Stadt Biel

Schnyder-Areal West: Testplanung

Schlussbericht

5.1 Kistler und Vogt Architekten

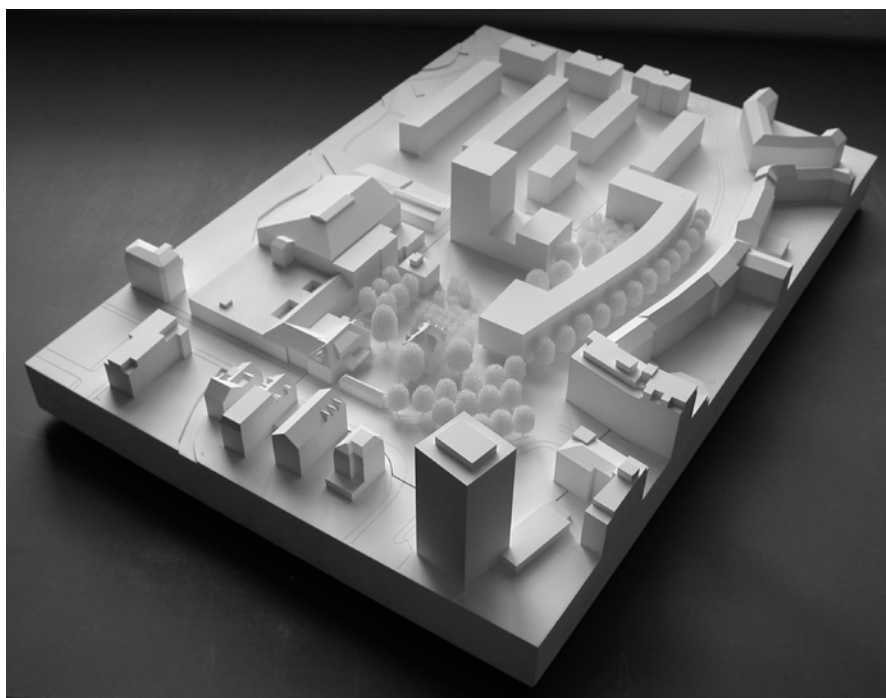
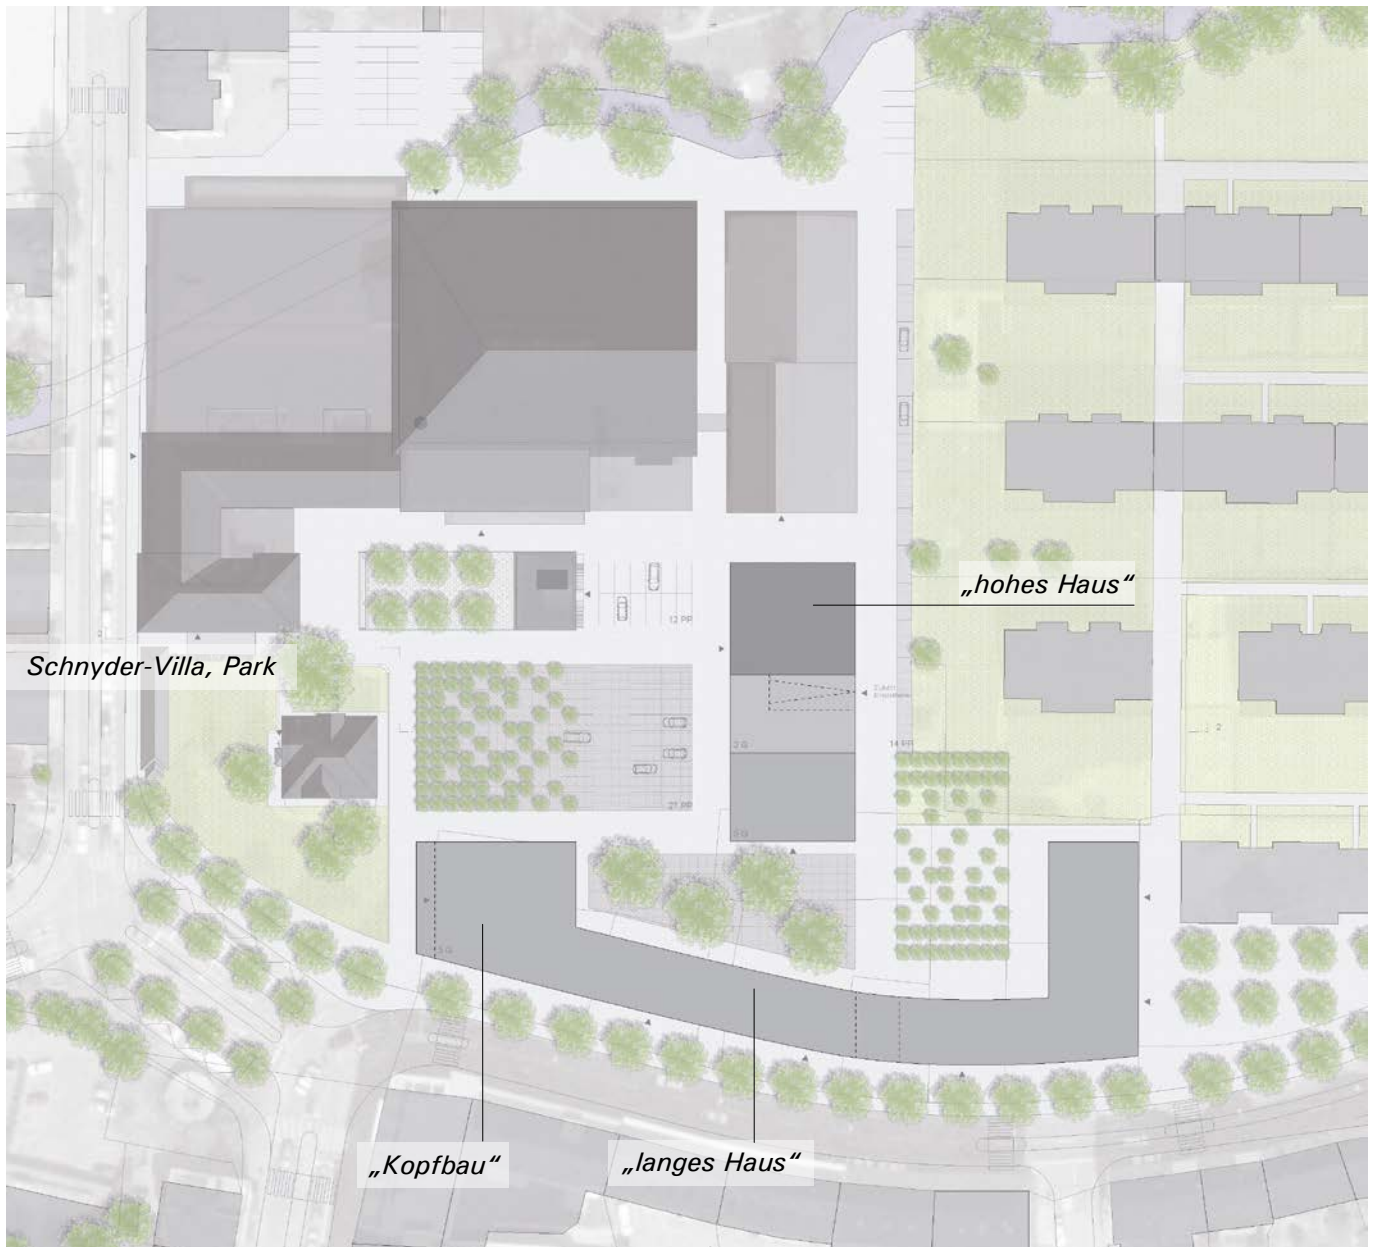
<i>Städtebauliche Grundhaltung</i>	<p>Als für den vorgelegten Vorschlag massgebliche Konzeptelemente wahrgenommen werden:</p> <ul style="list-style-type: none"> – die auf die Körnigkeit des Fabrikareals bezogene volumetrische Ausbildung und Platzierung der Bauvolumen mit dem hohen Haus als Merkzeichen; – die strassenraumbildende Bauzeile entlang der Madretschstrasse mit den abschliessenden Kopf gegenüber dem erweiterten Raum des Kreuzplatzes, bzw. der Villa-Schnyder mit Park; – die in Zuschnitt und Stimmung präzise definierten Aussenräume, einschliesslich des Parkes der Schnyder-Villa.
<i>Beitrag Quartieraufwertung</i>	<p>Der Beitrag an die Quartieraufwertung besteht in konkreten Einzelmassnahmen, wie die Aufwertung des Fussgängerbereichs Madretschstrasse Nord, die Inwertsetzung des Bereiches der Schnyder-Villa als identitätsbildendes Element, jedoch auch in der Bereicherung der Quartierstrukturen durch die Schaffung neuer und differenzierter Nutzungsangebote.</p>

<i>Bebauungs- und Freiraumqualität</i>	<p>Die vorgeschlagenen Baukörper und Aussenräume enthalten durch ihre differenzierte, auf örtliche Gegebenheiten eingehende Ausbildung Potenzial zur Erreichung einer hohen Bebauungs- und Freiraumqualität. Ebenso wird die Gesamtwirkung der Anlage als ausgesprochen stimmig beurteilt. Die durch das „hohe Haus“ bewirkte Beschattung der benachbarten Bebauung ist, wie nachgewiesen wurde, tolerierbar. Aufgrund seiner Einsehbarkeit bedingt das „hohe Haus“ eine architektonisch sorgfältige Feinbearbeitung. Der Vorschlag eines „Kopfes“ als Abschluss der Zeile Madretschstrasse wird positiv beurteilt, dessen Realisierung erfordert jedoch ebenfalls architektonisches Einfühlungsvermögen.</p>
<i>Etappierung</i>	<p>Die vorgeschlagene Anordnung der Bauvolumen ermöglicht die unabhängige Realisierung einer ersten Etappe von beträchtlichem Umfang auf dem Schnyder-Areal. Die weiteren Etappen können im Prinzip den Absichten der weiteren Grundeigentümern überlassen werden, wären jedoch zur Vermeidung eines langandauernden Zwischenzustandes sowohl quartierplanerisch, als hinsichtlich Image der Überbauung zu forcieren.</p>

<i>Wirtschaftlichkeit</i>	<p>Das Nutzungsangebot gemäss Konzept Kistler Vogt verspricht aufgrund seiner Dichte und seiner Vielfalt eine gute Wirtschaftlichkeit. Weitere Verdichtungsmöglichkeiten sind vorstellbar, müssen jedoch im Hinblick auf die Stimmigkeit des Konzeptes sorgfältig geprüft werden. Möglicherweise sind sie eher im nördlichen Teil des gesamten Areals zu suchen.</p>
<i>Gesamtwürdigung</i>	<p>Das Konzept Kistler und Vogt schafft mit insgesamt wenigen Mitteln ein Nutzungs- und Gestaltungsangebot, welches örtliche Elemente aufgreift (Bauzeile Madretschstrasse) oder aufwertet (nördlicher Fussgängerbereich entlang Madretschstrasse), aber auch mit neuen Gebäudeformen zur Erweiterung der Quartiervielfalt beiträgt. Es entspricht gesamthaft in angemessener Weise den örtlichen Bedingungen und Bedürfnissen und weist ein hohes Potenzial zur Verbesserung und Aufwertung des Quartierzentrums auf.</p>

5.2 GLS Architekten

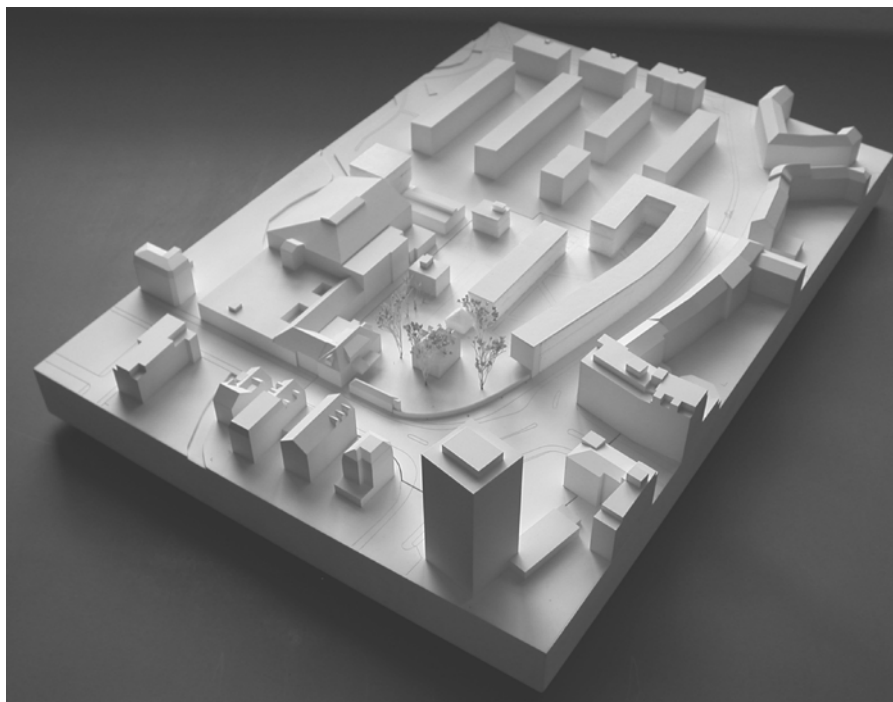
- Städtebauliche Grundhaltung* Als für den vorgelegten Vorschlag massgebliche Konzeptelemente wahrgenommen werden:
- die östlich abgewinkelte, im Übrigen dem Verlauf der Madretschstrasse folgende Gebäudezeile;

- Beitrag Quartieraufwertung* Die Ausstattung der Madretschstrasse mit einem breiten Fussgängerbereich und einer durchgehenden Bepflanzung stellt eine wirksame Aufwertungsmassnahme dar, ebenso die vorgesehene Behandlung des Parkes der Schnyder-Villa und seines Abschlusses gegenüber dem Kreuzplatz. Die vorgeschlagenen, vorspringenden Loggien, welche aufgrund des Verkehrslärms wohl als praktisch geschlossene Fassade auftreten, schmälern jedoch die räumliche Aufweitung der Madretschstrasse wieder.

- Bebauungs- und Freiraumqualität* Die Strassenzeile entlang der Madretschstrasse wird als angemessene Antwort auf die städtebauliche Fragestellung betrachtet. Kritisch wird die räumlich enge Hofsituation im abgewinkelten Teil beurteilt. Einer allfälligen „Entdichtung“ steht die ohnehin vergleichsweise tiefe Ausnützung des Vorschlags entgegen. Fragen wirft zudem der Abschluss der Zeile gegenüber der Schnyder-Villa auf. Der Vorschlag von Loggien könnte zwar eine Möglichkeit sein, gewährleistet jedoch noch nicht per se die angestrebte Kopfwirkung.

- Die vorgeschlagene Verdichtung des Fabrikareals wirkt in ihrer räumlichen Wirkung etwas verhalten. Der Vorschlag unterschiedlicher Materialisierung wird als mögliche Verhaltensweise beurteilt. Es stellt sich jedoch die Frage, ob sie als auf die Heterogenität des Fabrikareals bezugnehmende architektonische Haltung als solche auch wahrgenommen werden kann.

- Etappierung* Die Etappierung ist wie aufgezeigt möglich. Die unabhängig und deshalb in erster Etappe realisierbaren Bauten umfassen jedoch ein verhältnismässig geringes Bauvolumen.

- Wirtschaftlichkeit* Die relativ tiefe Ausnützung des gesamten Vorschlags und der ersten Etappe wirkt dem wirtschaftlichen Potenzial entgegen. Zudem weist die erste Etappe ein eher ungünstiges Nutzungsprofil (Wohnen / Arbeiten ca. 40 / 60%) auf. Eine Verdichtung des Konzeptes wird vor allem im zentralen Bereich (Gebäude B und C) als möglich beurteilt, ein Potenzial dem jedoch eine mögliche Auflockerung im Hofbereich gegen die Überbauung Schnydermatte entgegenwirkt.

- Gesamtwürdigung* Der Vorschlag GLS stellt für den südlichen Teil eine gültige städtebauliche Lösung dar. Die das Fabrikareal ergänzenden Gebäudevolumen werden als möglich beurteilt, ihnen jedoch bescheidene Impulse sowohl auf die anzustrebende Quartieraufwertung, als auch für die Arealentwicklung attestiert.

- Insbesondere da die Realisierung des Hauptbeitrages an die Quartierentwicklung, die Gebäudezeile Madretschstrasse mehrheitlich von weiteren Grundeigentümern abhängig ist, besteht ein erhebliches Risiko wirtschaftlich und städtebaulich unsicherer Zwischenzustände.

5.3 Simon Binggeli Architekten

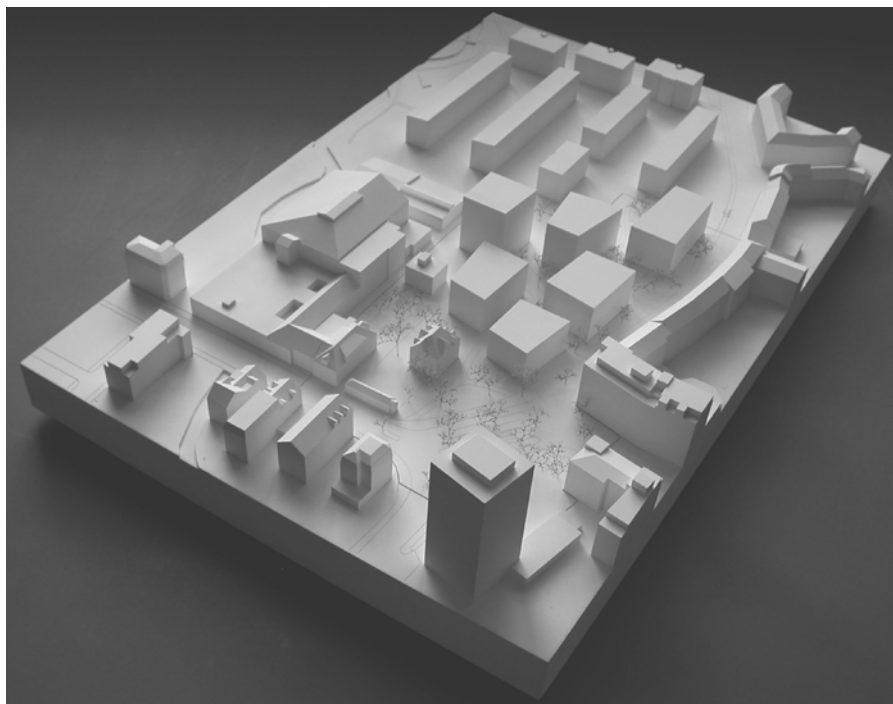
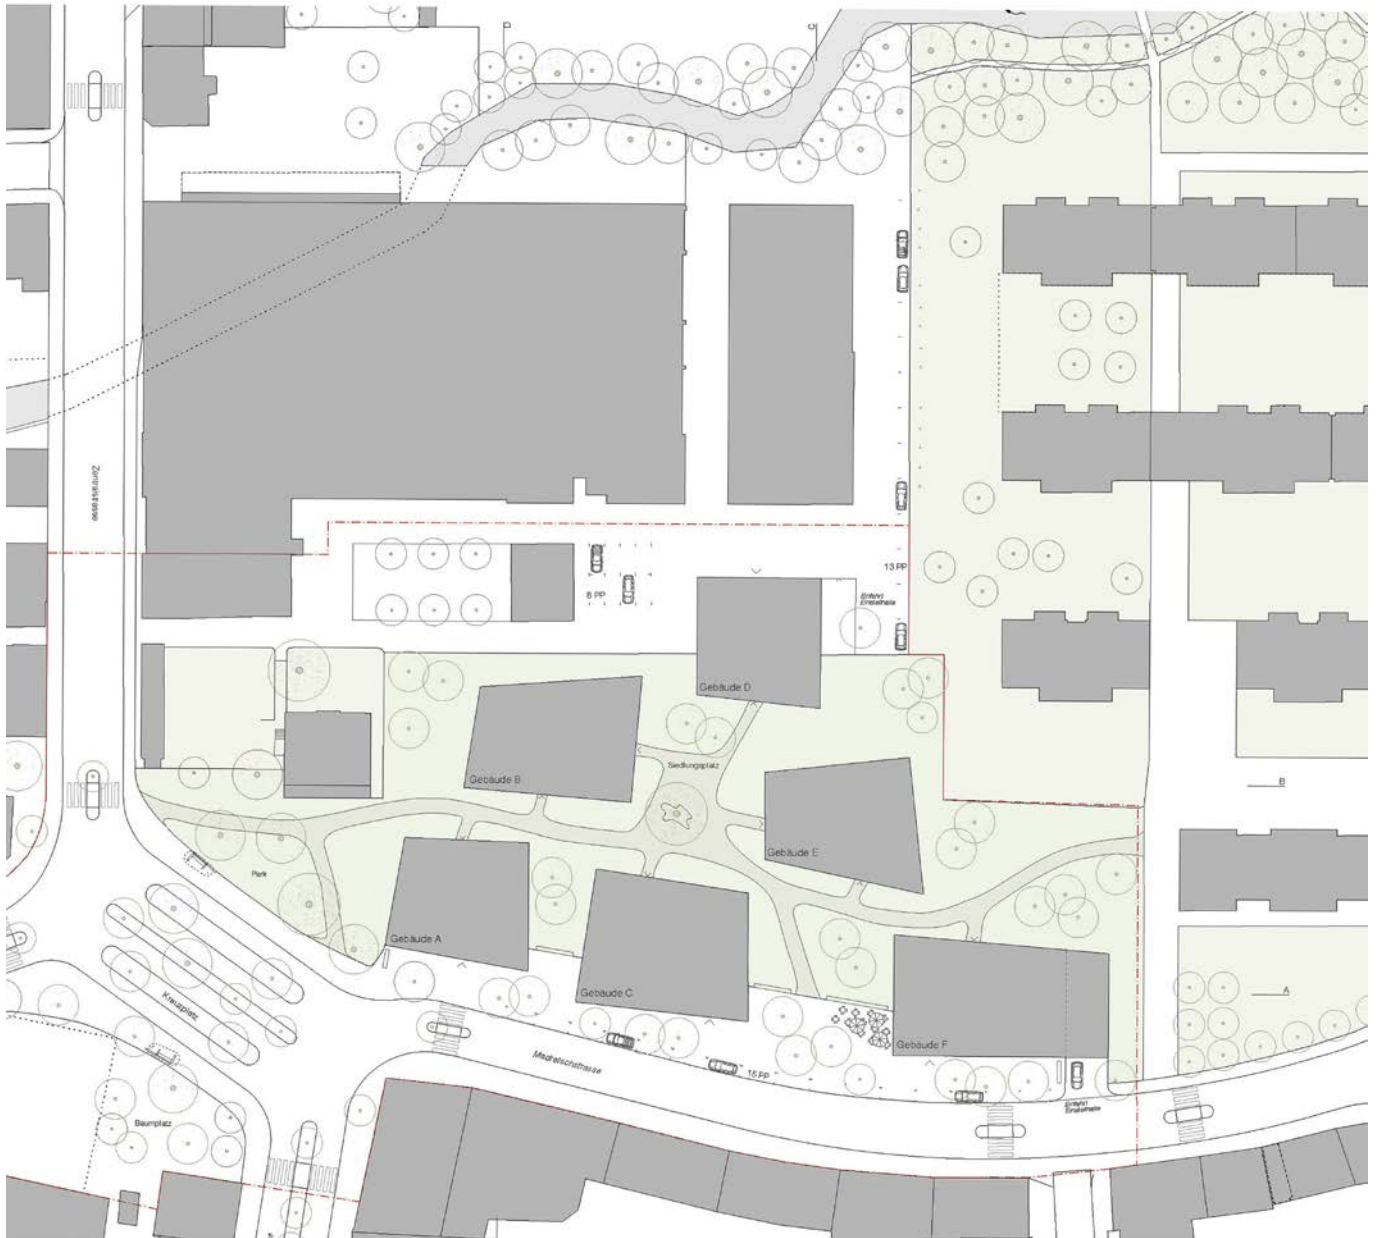
- Städtebauliche Grundhaltung* Als für den vorgelegten Vorschlag massgebliche Konzeptelemente wahrgenommen werden:
- ein aus trapezförmigen, in der Höhe gestaffelten Einzelvolumen bestehendes Ensemble;

- Bebauungs- und Freiraumqualität* Die vorgeschlagene Gesamtanlage wird als interessante räumliche Komposition gewürdigt. Ebenso die in den Grundrissstudien aufgezeigten Wohnformen (neben „normalen“ Wohnungen Alterswohnungen, Studenten-WG, usw.) zeugen von der Absicht zeitgemässen Bedürfnissen zu entsprechen. Die hohe räumliche Dichte schafft jedoch Beschattungssituationen, welche dem Gebrauchswert eines Teils der Wohnungen abträglich sind.

- Aufgrund deren Verschattung ist ebenfalls ein Fragezeichen hinter die Qualität der Aussenräume zusetzen, welche dem siedlungsinternen Gebrauch vorbehalten sind. Der Übergang zum öffentlichen Fussgängerbereich enthält trotz baulicher Massnahmen die Möglichkeit gegenseitiger Vermischung, was an dieser Stelle der Stadt als problematisch beurteilt wird.

- Als ungelöstes Problem wird die Lärmeinwirkung der Madretschstrasse betrachtet, welche trotz erwarteter Verkehrsreduktionen im Zuge der Realisierung der A5-Umfahrung erheblich bleiben wird.

- Etappierung* Die unabhängige Realisierung einer ersten Etappe auf dem Schnyder-Areal ist in quantitativer und qualitativer Hinsicht gut möglich und ergibt auch bei Weiterbestand der benachbarten Gebäude an der Madretschstrasse befriedigende Zwischenzustände. Schwieriger, aber nicht unmöglich dürfte sich die etappenweise Realisierung der Einstellhalle gestalten.

- Wirtschaftlichkeit* Die kompakten Baukörper, die erreichte Dichte und die in erster Etappe realisierbaren Volumen versprechen eine gute Wirtschaftlichkeit des Konzeptes. Eine weitere Verdichtung im südlichen Perimeter des Areals scheint kaum möglich, wohl jedoch im nördlichen Bereich.

- Gesamtwürdigung* Die Qualität des Konzeptes Binggeli Architekten beruht auf der räumlichen Gesamtkomposition und dem Anspruch auf eine vielfältige, u.a. auch zeitgemässen sozialen Anforderungen entsprechende Quartierentwicklung.

- Als kritisch eingestuft werden die auf der räumlichen Dichte und der Lärmeinwirkung beruhenden Beeinträchtigungen der Wohnqualität. Skepsis besteht zudem gegenüber der städtebaulichen Angemessenheit des vorgeschlagenen Siedlungsmusters in Bezug auf den gegebenen Ort.

5.4 0815 Architekten

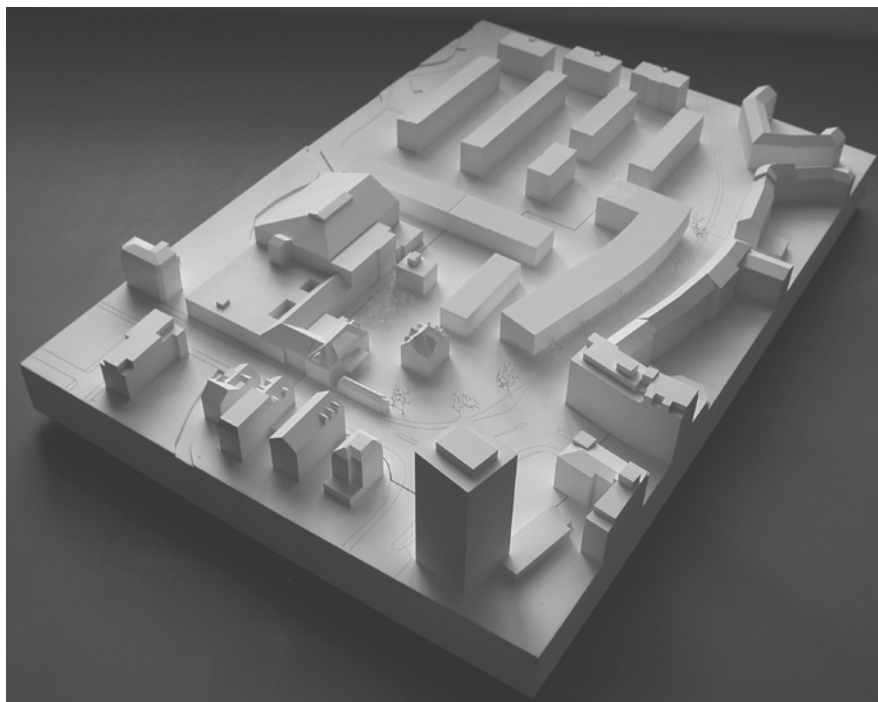
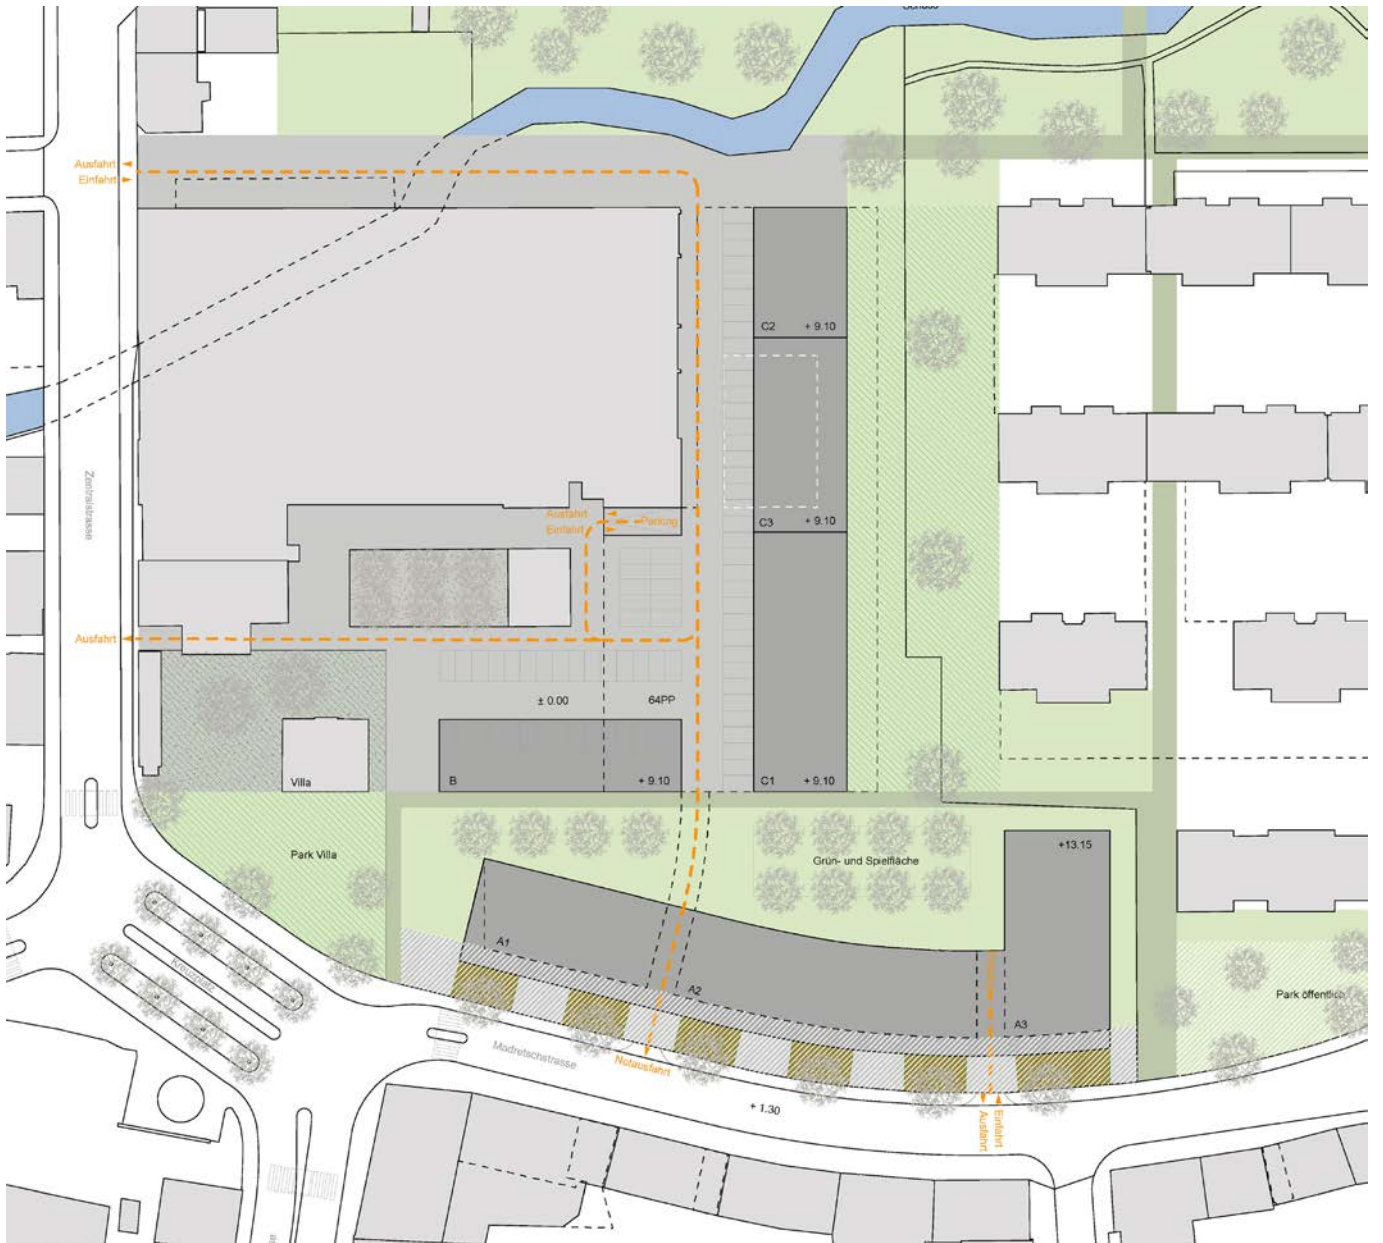
<i>Städtebauliche Grundhaltung</i>	<p>Als für den vorgelegten Vorschlag massgebliche Konzeptelemente wahrgenommen werden:</p> <ul style="list-style-type: none"> – die räumliche Fassung des Fabrikareals durch eine Verfestigung des östlichen und des südlichen Randes; – die dem Verlauf der Madretschstrasse folgende, im östlichen Bereich abgewinkelte Zeile; – die Hervorhebung der Schnyder-Villa und die Präzisierung des sie umgebenden Parkes.
<i>Beitrag Quartieraufwertung</i>	<p>Die Ausstattung der Madretschstrasse mit einem breiten Fussgängerbereich und einer durchgehenden Bepflanzung stellt eine wirksame Aufwertungsmassnahme dar, ebenso die vorgesehene Behandlung des Parkes der Schnyder-Villa und seines Abschlusses gegenüber dem Kreuzplatz.</p>
<i>Bebauungs- und Freiraumqualität</i>	<p>Sowohl die Gesamtwirkung des Konzeptes als auch seine Einzelteile werden als städtebaulich zweckmässig beurteilt. Die räumliche Fassung des Fabrikareals erfolgt in einfacher Weise und ist auch bei Erhaltung des Glycerin-Gebäudes wahrnehmbar. Die räumliche Einengung zwischen den Gebäuden A1 und B bewirkt bei beidseitiger Wohnnutzung möglicherweise Beschattungsprobleme.</p> <p>Als kritisch beurteilt wird die grosse Gebäudetiefe der Zeile entlang der Madretschstrasse, welche für übliche Wohntypen, insbesondere angesichts den Lärmeinwirkungen, als wenig geeignet zu beurteilen ist.</p>

<i>Erschliessung</i>	<p>Die Anordnung der Zufahrt zur Einstellhalle unmittelbar nördlich des bestehenden Ateliergebäudes wird als nicht zweckmässig beurteilt.</p>
<i>Etappierung</i>	<p>Die Etappierung des Konzeptes ist im Bereich des Fabrikareals gut möglich, Das Konzept weist jedoch für die erste Etappe auf dem Schnyder-Areal eine verhältnismässig geringes Gebäudevolumen aus (ca. 4'200 m²), wobei ein Teil davon im Perimeter Nord liegt (Gebäude C2).</p>
<i>Wirtschaftlichkeit</i>	<p>Die relativ tiefe Ausnützung des gesamten Vorschlages und der ersten Etappe wirken dämpfend auf die Wirtschaftlichkeit des Konzeptes. Verdichtungsmöglichkeiten scheinen zwar realistisch, ein Potenzial, das jedoch durch die allfällige Reduktion der Tiefe der Gebäudezeile Madretschstrasse geschmälert werden könnte.</p>
<i>Gesamtwürdigung</i>	<p>Das Konzept wird als mögliche städtebauliche Lösung betrachtet. Als Impulsgeber für die Quartieraufwertung, wie auch für die Arealentwicklung wird es jedoch als zu wenig effektiv eingeschätzt.</p>
